Projet éolien de SANTIGNY

Mémoire en réponse aux
observations de l'enquête publique
(Procès-verbal des observations et questions du 14/10/2020)

Octobre 2020

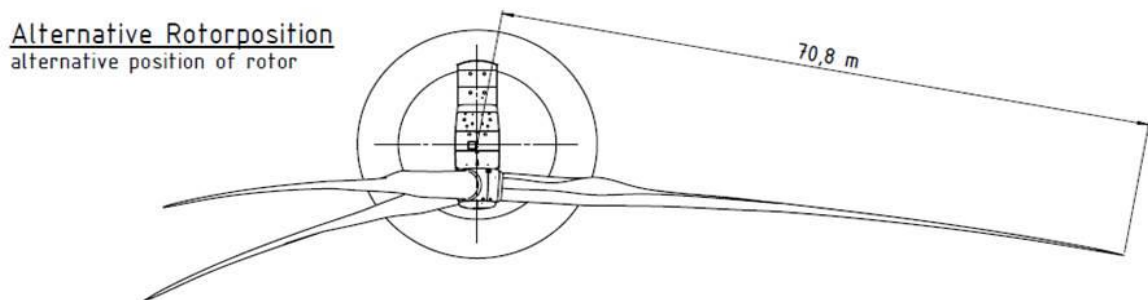
L'observation n°91 du registre dématérialisé stipule que, du fait de la taille du rotor et de l'éloignement du plan de l'extrémité des pales par rapport à l'axe du mat, la surface de la zone d'effet des chutes de glace ou d'éléments d'éolienne mentionnée dans le dossier est minimisée de 472 m².

La figure 7 en page 22 du Cahier 2 montre que la droite horizontale qui intercepte l'axe du moyeu et qui appartient au plan oblique dans lequel s'inscrit la trajectoire de l'extrémité des pales est située à une distance (d) d'environ 12 mètres de l'axe du mât. L'étude de danger indique (p. 12) des rayons de zones d'impact possible de 500 m pour les chutes d'éléments et de 405 m pour la glace.

Question 2 :

Il est demandé au Maître d'Ouvrage d'indiquer, sur la base des éléments figurant dans l'observation n°91, les valeurs exactes des aires survolées par les éoliennes et les valeurs de rayon de dangers pour les risques chutes de glace et d'éléments d'éoliennes.

En prenant en compte les données du constructeur fournies par l'entreprise Senvion, dans le cas de l'éolienne 3,4M140, le rayon du disque de survol est précisément de 70,8 m. Bien que la valeur ne figure pas sur les plans, l'aire de survol des pales sera égale à 15747,7 m².

La méthode de calcul utilisée pour l'étude de dangers est celle de la circulaire du 10 mai 2010, reprise par le guide de l'étude de dangers validé par l'INERIS (Institut National de l'environnement Industriel et des Risques). La méthodologie employée au moment de la rédaction de l'étude de dangers du projet de Santigny est donc celle du guide officiel reconnu par l'administration.

Dans le but d'améliorer la précision du calcul, le pétitionnaire a fait le choix d'aller au-delà des recommandations du guide en remplaçant la longueur de la pale (68,5m) par le rayon du rotor (D/2), soit 70m. L'aire de survol y est définie comme « la surface au sol au-dessus de laquelle les pales sont situées, en considérant une rotation à 360° du rotor par rapport à l'axe du mât » (p. 15). Elle a donc été approximée et considérée égale à 15393,8 m².

Avec les données utilisées, le degré d'exposition du phénomène « chute de glace » est de 0,0064%, ce qui correspond à une exposition modérée. Si le rayon du disque de survol (70,8m) avait été utilisé, la zone d'effet aurait été de 15747,6 m², et le degré d'exposition de 0,0063 %, ce qui correspond également à une exposition modérée. Le risque lié à la chute de glace est donc acceptable dans les deux cas.

Il en est de même avec le phénomène de chute d'éléments. En considérant une valeur de 70,8m au lieu de 70m, la zone d'effet aurait été de 15747,6m², et le degré d'exposition de 0,869%, soit une valeur inférieure à celle de l'étude. Ce degré d'exposition correspond dans les deux cas à une exposition modérée. Le risque lié à la chute d'éléments de l'éolienne est donc acceptable dans les deux cas.

Cette approximation visant à simplifier l'analyse, qui rappelons-le a été validée par l'INERIS, correspond au cas majorant et n'a aucune incidence sur l'évaluation finale des risques liés à la chute de glace ou d'éléments de l'éolienne.
